CONSULTA URBANÍSTICA 45/2000

FORMULADA POR: D CÉSAR ALONSO GARCIA.
CON FECHA: 10 de agosto de 2.000. (930)
ASUNTO: INTERPRETACIÓN DE LOS ARTÍCULOS 8.4.5-2, 6.7.14
Y 6.6.15 DEL PGOUM, EN RELACIÓN CON LOS
ÁTICOS.

FIGURA 1

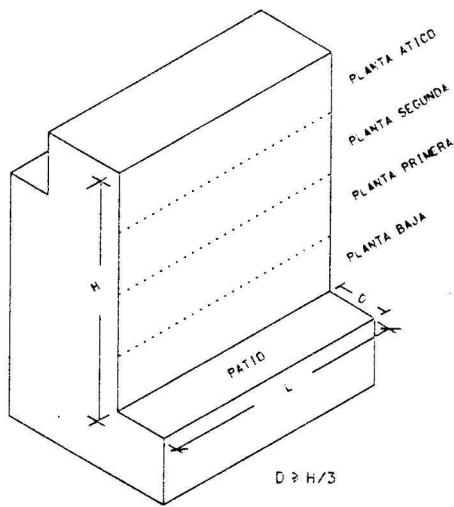
1. *¿Debe la fachada del patio situarse en toda su altura, incluido el ático, a la misma distancia del testero en función de la altura de coronación del más alto de los parámetros que conforman el patio? (FIGURA 1 y 2).*
2. *¿Puede entenderse que al ático es un segundo cuerpo de edificación añadido al principal del edificio, y que tal y como dicen el artículo 6.3.10 y el citado 8.4.5-2 las distancias a considerarse serán las referidas a las fachadas de los diferentes cuerpos de edificación y sus respectivas alturas de coronación? (FIGURA 3).*

La redacción del artículo 8.4.5.-2 permite que la separación mínima al lindero testero no sea igual para toda la edificación, sino que éste varíe para **cada uno** de los cuerpos de edificación en función de su altura de coronación, ya que de no ser así hubiera usado la expresión “*del más alto*”.

Por lo tanto las soluciones correctas son las que representa el interesado en las FIGURAS 1 y 3, siendo en esta última $D_1 \geq H_1/3$ y $D_2 \geq H_2/3$, y la FIGURA 2 es incorrecta.

FIGURA 4

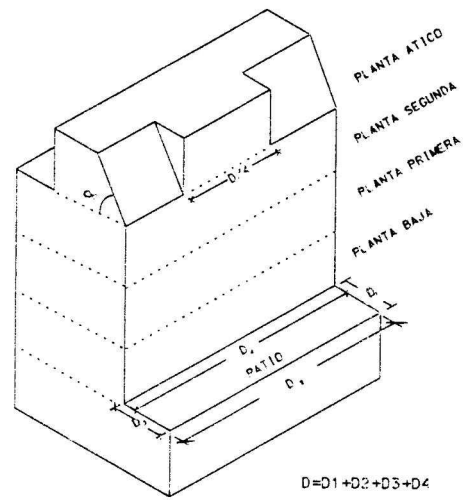
Construir un cuerpo de edificación, o varios, como se indica en los esquemas suponiendo el ámbito del patio la proyección en planta de los cuatro parámetros que conforman el patio?. (FIGURAS 4 y 5).

¿Qué pendiente α podrían tener los faldones de la cubierta posterior del ático? (FIG,4).

- 1) Las soluciones son viables siempre y cuando en su conjunto no superen el 25% del perímetro del patio tal como especifica el artículo 6.7.14.

- 2) La pendiente de los faldones será como máximo de treinta (30°) grados sexagesimales tal como especifica el art. 6.6.15-8, medidas desde el borde de la cara superior del forjado de la planta sobre la que se sitúan.
- 3) El artículo 6.6.15-8 exige que las fachadas de los áticos estén retranqueadas de las **fachadas exteriores** del edificio 3 metros, no exigiendo nada para las fachadas interiores, definidas en el art. 6.3.6. Por ello las terrazas posteriores del ático, creadas en la fachada interior, podrán tener la profundidad que se quiera, siempre y cuando se cumpla con el art. 8.4.5-2.
